ACTA No. 03

Mesa técnica solicitada por el formulador para recibir guía en el componente topográfico del proyecto; "CONSTRUCCIÓN SISTEMA DE ACUEDUCTO MULTIVEREDAL NEIRA FASE I".

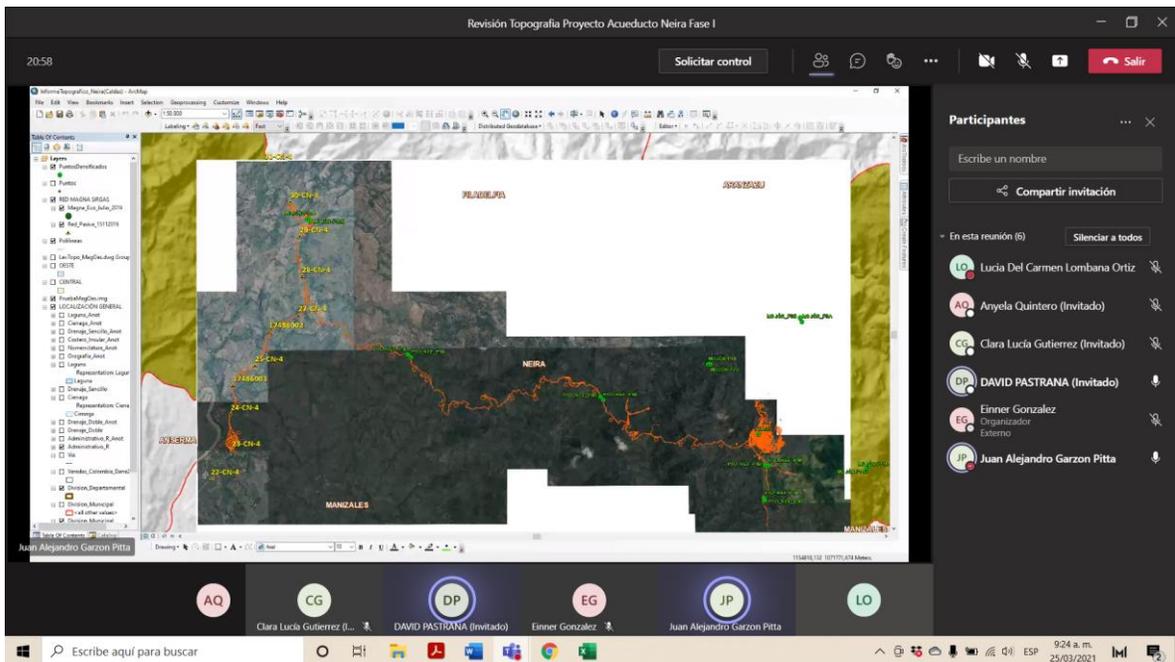
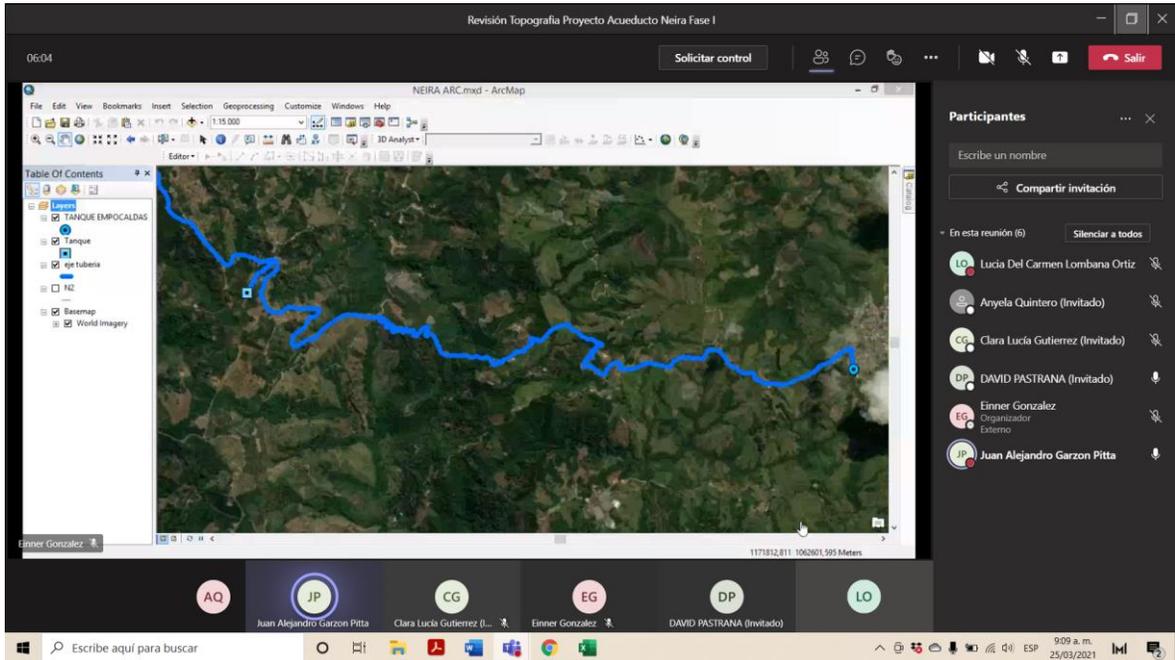
El ing. Juan Garzón manifiesta que es importante tener en cuenta los tiempos de rastreo en el sitio y los mojones existente del IGAC que se pueda usar, esto debido a que no se hizo control geodésico en el levantamiento topográfico presentado.

Por otro lado, se les indica de parte del MVCT que la Geodesia es mucho más precisa que cualquier otro equipo topográfico, por tanto, se recomienda el uso de equipos geodésicos y controlar la topografía cada 500 m, de acuerdo a lo que indica la resolución 661 del 2019.

Por otro lado, debido a la geometría de la zona el formulador manifiesta que es difícil garantizar los puntos geodésicos cada 500 m y la visibilidad entre ellos, por lo que el ing. Juan indica que se pueden hacer con RTK y topografía, no amarrándose estrictamente a los 500 m.

Además, se le recomienda al formulador del proyecto hacer el chequeo de la topografía presentada del 2018 y 2020 y revisar que puntos geodésicos les pueden servir para control y ayuda a tiempo de respuesta. Igualmente, se les recomienda revisar el comportamiento de la poligonales cerradas y para las curvas usar RTK.

Se recomienda superponer los datos existentes de la topografía que se tiene y revisar que puntos geodésicos sirven para el proyecto en cuestión.

Se recomienda revisar las poligonales e identificar los puntos fundamentales.
